UCCLE. Avenue Achille Reisdorff, 36 - Ancien Institut des Invalides de Guerre
(= site classé)
PERMIS UNIQUE : Modifier le permis 16/PFU/528762 du 21 décembre 2017 suivant l'article 102/1 du CoBat : rénover et transformer les bâtiments B1 et B3
Demande de BUP – DPC / BUP – DU du 21/08/2025

Avis de la CRMS

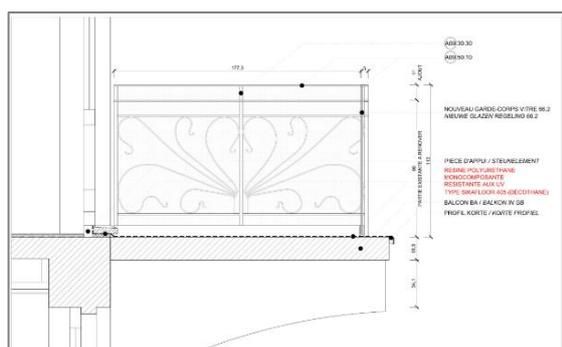
❖ *Mise aux normes des garde-corps de l'aile hospitalière*

Dans son avis de mai 2024, la CRMS souscrivait à la mise aux normes des garde-corps de l'aile hospitalière, **pour autant que les interventions soient réalisées en retrait des garde-corps existants et que la seconde lisse ne soit pas fixée directement sur ceux-ci**. L'intégrité matérielle des garde-corps anciens devait être préservée, y compris pour la partie basse et les ancrages. L'étude de ces nouveaux dispositifs devait être poursuivie afin de les rendre les plus discrets possibles.

Le projet actuel opte pour l'installation d'un second garde-corps vitré, mais prévoit également la rehausse du garde-corps existant au moyen d'une nouvelle main-courante ancrée dans les ferronneries.

La CRMS maintient sa position émise en avis de principe, et demande de s'en tenir au doublage du garde-corps existant, sans intervention sur celui-ci. Cette solution permettra le bon usage des lieux tout en étant réversible, et sans porter préjudice aux éléments d'origine conservés.

Elle recommande par ailleurs de réaliser *in situ* un test du verre à faible réflectivité, pour s'assurer de l'intégration la plus discrète possible de cet élément dans le site classé. Le garde-corps vitré devra en outre être positionné à une distance suffisante du garde-corps existant, pour assurer son nettoyage et son entretien.

Détail des garde-corps de l'aile hospitalière en situation projetée. Doc. extrait du dossier.

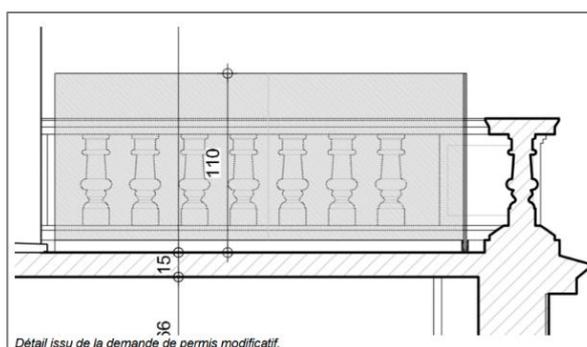
❖ *Mise aux normes de la balustrade du château*

Il est prévu de mettre aux normes la balustrade de la terrasse sud du château par l'ajout, du côté intérieur de l'ouvrage existant, d'un nouveau garde-corps en verre feuilleté d'une hauteur de 110 cm.

La CRMS demande de vérifier si l'épaisseur totale du dispositif projeté ne pourrait pas permettre de réduire la hauteur de la nouvelle paroi vitrée (cf. norme NBN B 03-004 « garde-corps épais »), dont la visibilité depuis le site classé risque d'être importante, en raison de la différence de hauteur avec la balustrade existante.

La Commission recommande par ailleurs de réaliser *in situ* un test du verre à faible réflectivité, pour s'assurer de l'intégration la plus discrète possible de cet élément dans le site classé.
